OSSERVAZIONI INERENTI LA PROCEDURA DI VIA DEL PROGETTO “INTERVENTI PER LA RISTRUTTURAZIONE E L’AMPLIAMENTO DEGLI IMPIANTI SCIISTICI NEL COMPRESORIO SCIISTICO DEL MONTE TERMINILLO”
Legge n° 31 del 24/12/2008, art 39 - Revisione del progetto “TERMINILLO STAZIONE MONTANA TURISMO RESPONSABILE” in attuazione della DGR Lazio 162 del 11.04.2017
(AVVISO PUBBLICO DEL 16.01.2020)

Roma/Rieti 09 marzo 2020

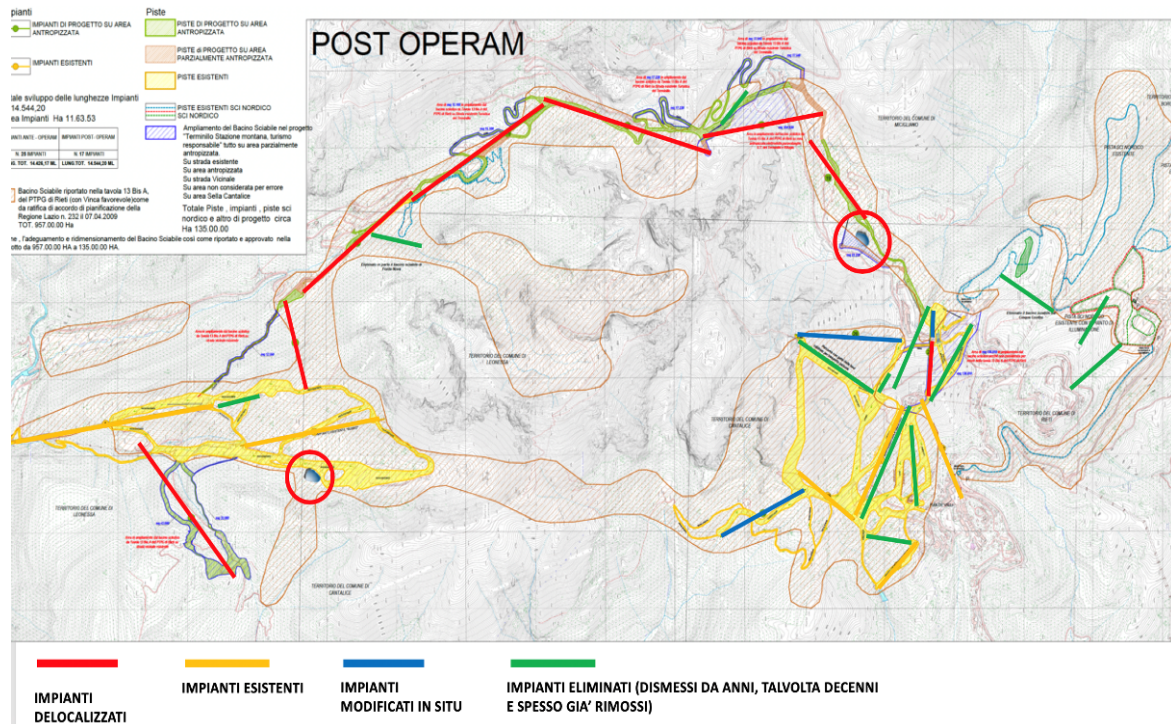
- a) Non si tratta di impianti di risalita interessati da *sostituzioni e ammodernamenti* bensì nuovi impianti realizzati in aree totalmente diverse da quelle in precedenza occupate (FIG.1);

- b) gli impianti sono incompatibili con la DGR Lazio 612/2011 in quanto l'applicazione della deroga contenuta nell'ultimo paragrafo in precedenza richiamato richiede esplicitamente che non *comportino un aumento dell'impatto sul sito* (ovvero ad *impatto zero*), mentre la VINCA ha evidenziato la

Si osserva pertanto che sono da eliminarsi dal progetto TSM tutti gli impianti ricostruiti in luoghi diversi da quelli originali in quanto in contrasto con il disposto della DGR 612/2011

Figura 1. – Distribuzione delle “aree sorgente” (in tonalità verde) e delle “trappole ecologiche” (in tonalità rossa) nei siti della Rete Natura 2000 ricadenti nell'area del Terminillo (delineati in nero). Dettaglio estratto da Falcucci et al. (2009).

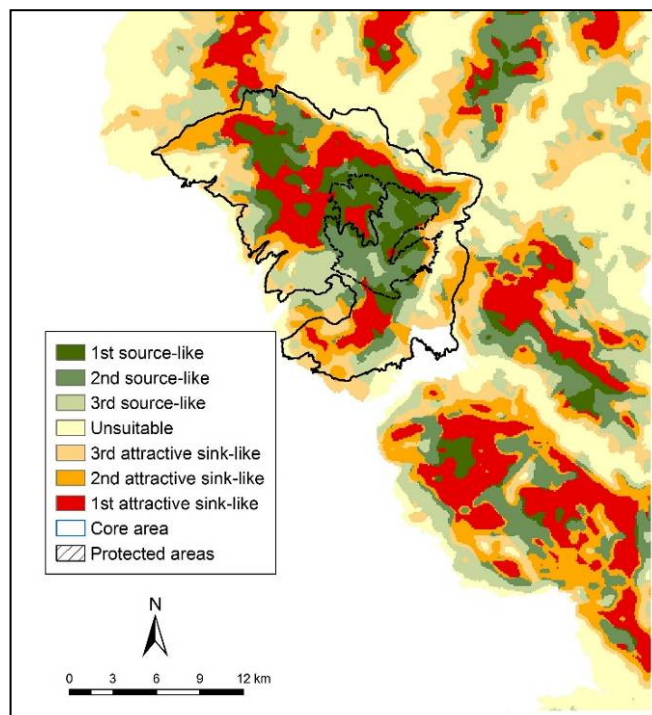
Da questa valutazione generale si evince quindi la necessità di analizzare in maggiore dettaglio, e ad una scala spaziale di più elevata risoluzione, la collocazione specifica prevista da eventuali progetti infrastrutturali: in

grandi linee le aree idonee all'orso del reatino, e quindi non solo i siti Rete Natura in questione, sono da ritenersi particolarmente rilevanti per la futura espansione e consolidazione demografica di una popolazione di orso in espansione e come tali necessitano di particolare tutela. Una valutazione su vasta scala non può comunque prescindere da una valutazione di dettaglio e svolta a scala locale, preso atto del fatto che: (1) alcune zone di idoneità appaiono comunque frammentate nei siti in questione e, soprattutto, (2) alcune appaiono compromesse da fattori di origine antropica che già determinano elevati rischi di mortalità per l'orso. Una valutazione di eventuali progetti infrastrutturali non può quindi prescindere da un'analisi integrata che consideri non solo la valenza complessiva dell'intera area in questione, ma gli indirizzi di gestione e pianificazione territoriale comunque previsti per l'area nel suo complesso, con particolare riguardo alle misure di mitigazione del rischio di mortalità elevato in alcune aree particolarmente idonee per l'orso.

Figura 2. – Gradiente di probabilità di presenza dell'orso nell'area della provincia di Rieti in cui ricadono i siti della Rete Natura 2000 (delineati in nero). La probabilità di presenza aumenta procedendo dai colori di tonalità fredde (verde) al rosso. Dettaglio estratto da Falcucci et al. (2009).

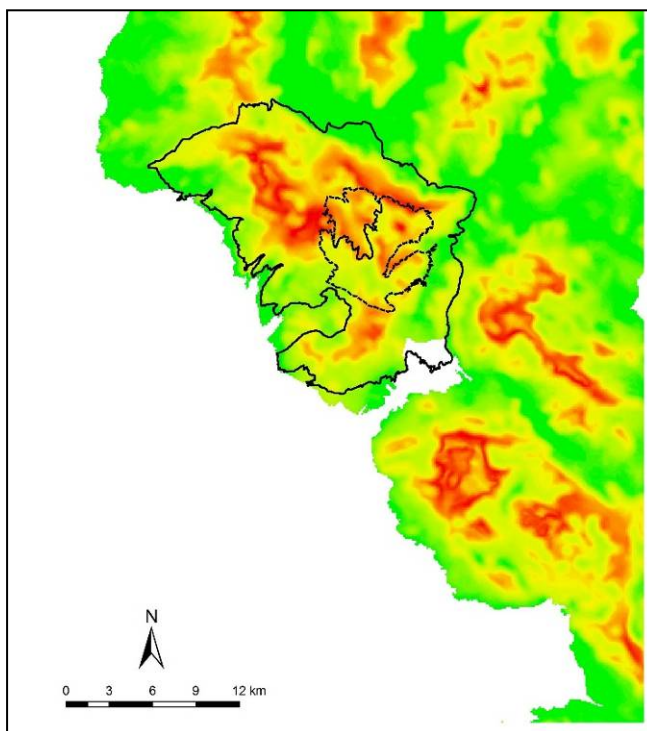
In sostanza, alla luce degli ultimi modelli di connettività e di pianificazione della conservazione dell'orso a scala interregionale (aree critiche), recentemente (2016) completate per conto del Ministero dell'Ambiente(<ftp://ftp.minambiente.it/pnm/CartografiaOrsoBrunoMarsicano/Relazione%20tecnica%20finale.pdf>) e considerato l'apparente incremento di segnalazioni di orsi fuori dalle porzioni dell'areale centrale, incluse le osservazioni di femmine con piccoli, si conferma che la popolazione relitta di orso marsicano denota ancora capacità di ripresa autonoma, sebbene piuttosto limitate, che potrebbero nei tempi medio-lunghi facilitare un incremento di popolazione ma soprattutto di areale. Tuttavia, affinché questo possa realmente accadere è fondamentale che la pianificazione territoriale al di fuori dell'areale centrale storico (PNALM e aree adiacenti) avvenga in maniera oculata e considerando l'orso una priorità di conservazione. Solo così i timidi e estremamente gradualisti tentativi di espansione dell'areale potranno essere facilitati, non solo attraverso la prevenzione di mortalità antropogenica di origine accidentale o illegale, ma soprattutto garantendo agli animali in dispersione idoneità e tranquillità sufficienti per stabilizzarsi localmente. E' questa e nessun'altra la strada che va percorsa se veramente le amministrazioni ritengono l'orso una priorità da tutelare su scala interregionale (PATOM). Riteniamo che l'area in questione sia meritoria di adeguata e particolare attenzione per quanto attiene la messa in opera di nuovi progetti infrastrutturali, e a nostro avviso le procedure di valutazione ambientale dovrebbero tenere particolarmente conto dell'elevata idoneità per l'orso e la sua importanza strategica per facilitare l'espansione futura dell'areale dell'orso.

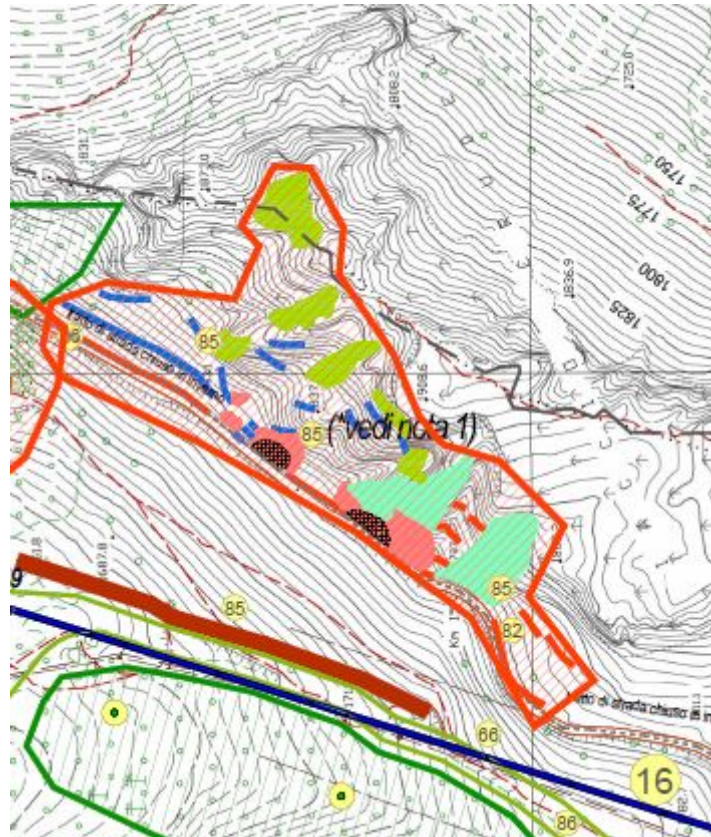
progetto T.S.M. (parere NON favorevole)	progetto T.S.M. REVISIONE
Rifugi e centri visita	11 + 4 centri visita e foresterie	7 (rifugi e centro visita)
Impianti di risalita	16 nuovi impianti + 5 funzionanti	10 nuovi impianti + 7 funzionanti *
Nastri trasportatori amovibili in galleria	10	7
Piste di sci alpino e skiweg	42 km di piste	Circa 37 km di piste di cui 25 esistenti
		Dettaglio delle piste e skiweg per Comune:
Impianto di innevamento artificiale	Impianto a servizio di 3 bacini di raccolta acqua	Impianto a servizio di 2 bacini di raccolta acqua completamente interrato su piste, skiweg esistenti , aree antropizzate e parzialmente antropizzate
Bacini di raccolta	3 bacini	2 bacini
Opere di difesa	Reti paramassi su pareti rocciose	Eliminate completamente e sostituite con impianto di monitoraggio
Presidi paravalanghe	Messa in opera di treppiedi, rastrelliere e reti da neve	Eliminate completamente e sostituite con impianto di monitoraggio

Impianti per la riduzione del rischio	Sistema basato sulla miscela gassosa di ossigeno e propano	Eliminate completamente e sostituito con monitoraggio integrato per distacco programmato

** Nota 1: le opere di presidio e messa in sicurezza delle zone di Jaccio Crudele, Valle del Sole, Rialto, saranno realizzate dall'Ente Pubblico o Società che gestisce la SP Turistica del Terminillo. (oggi Provincia di Rieti)*

Terminillo: giorni con manto nevoso al suolo >30cm
Andamento storico dal 1958 al febbraio 2020

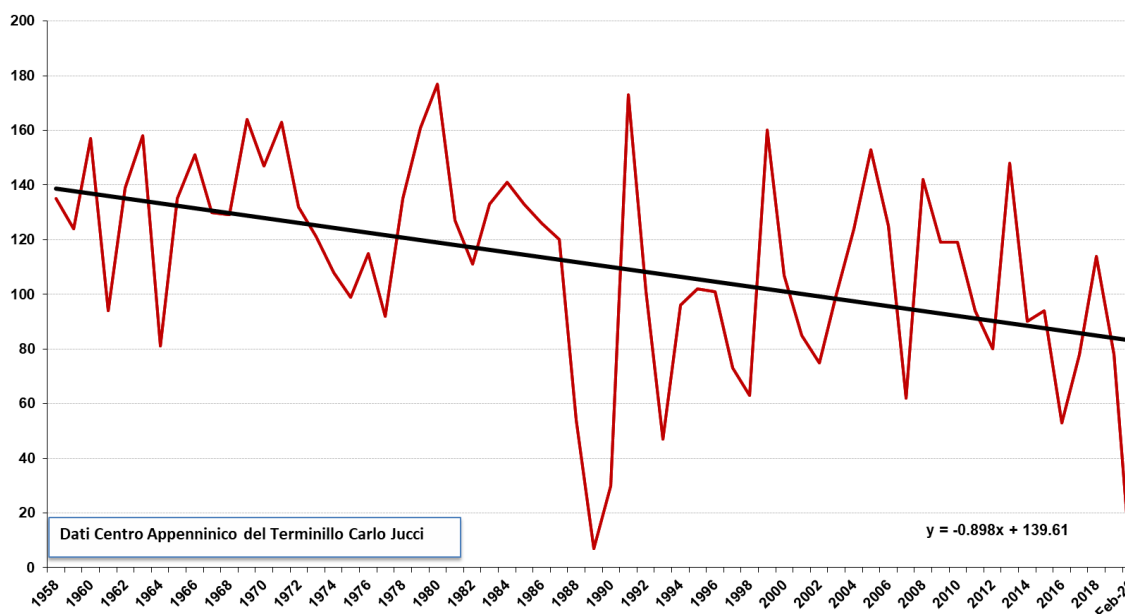
- La carenza di neve sciabile che si è registrata sul Terminillo nel 2019 non sorprende in quanto l'evento è in linea con l'andamento decrescente delle precipitazioni nevose registrate negli ultimi 60 anni sul monte Terminillo. Il grafico seguente mostra chiaramente la progressiva riduzione dei giorni con neve al suolo (>30 cm) registrata presso la stazione di Colle Scampetti posta a 1700 m. slm.

- L'estrapolazione dei dati metereologici raccolti dal 1958 al 2019 permette di prevedere con minimo errore l'andamento delle precipitazioni nevose nei prossimi anni. Nell'ultimo ventennio (1999-2019) la stazione turistica del Terminillo è passata da 160 a 78 giorni di innevamento al suolo (>30 cm.) con una perdita media (anno su anno) di più di 4 giorni di neve sciabile. Pur mantenendo un approccio prudenziale (rettilineo) i dati meteo climatici portano a prevedere una ulteriore consistente riduzione dei fenomeni nevosi sul Terminillo entro il prossimo ventennio.

- e. di aggiornare il Piano Economico Finanziario del progetto in base all'analisi aggiornata della situazione meteo-climatica del monte Terminillo, andando a rideterminare la quantificazione delle entrate (commisurandole con i giorni con neve al suolo), dei costi operativi del progetto (aggiungendo i costi dell'innnevamento artificiale in tutte le giornate in cui sarà necessario e possibile attivare i cannoni sparaneve), ed il business plan in generale;
